Technische informatie

060106

Vangplaten hefschuif

Bijgevoegd een situatieschets.

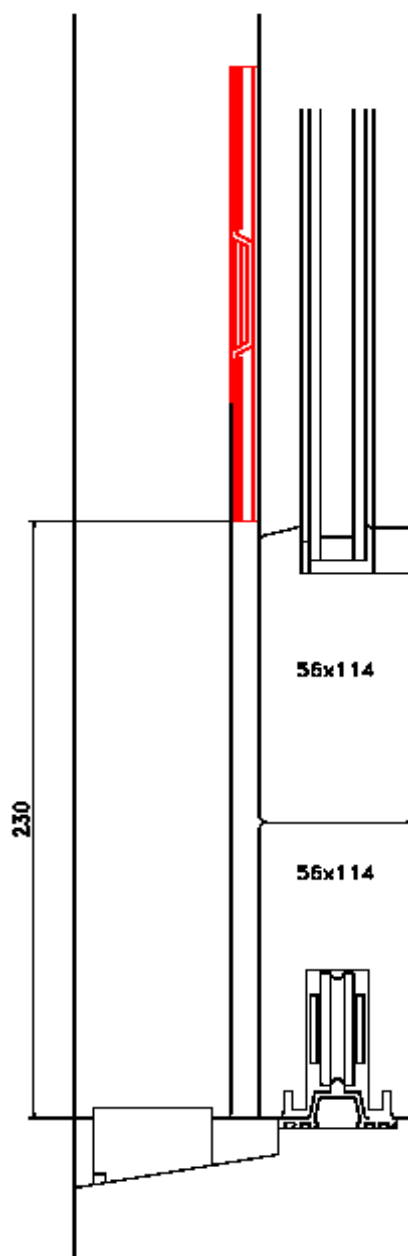
De onderste vangplaat moest op 60mm van de onderzijde van de deur geplaatst worden.

Nu er regelmatig alternatieve dorpels worden toegepast komt het wel eens voor dat de 10mm tussenruimte niet meer 100% 10mm is.

Maar als het minder is, loop je de kans dat de vangplaten over de stapeldorpel schuren.

Om dit probleem te verhelpen hebben we met aanvullende testen aangetoond dat de vangplaten ook hoger geplaatst mogen worden.

Van voorheen 60mm naar 230mm.

Hierdoor is het mogelijk om zelfs met een dubbele stapeldorpel van 114mm de vangplaten erboven te plaatsen.
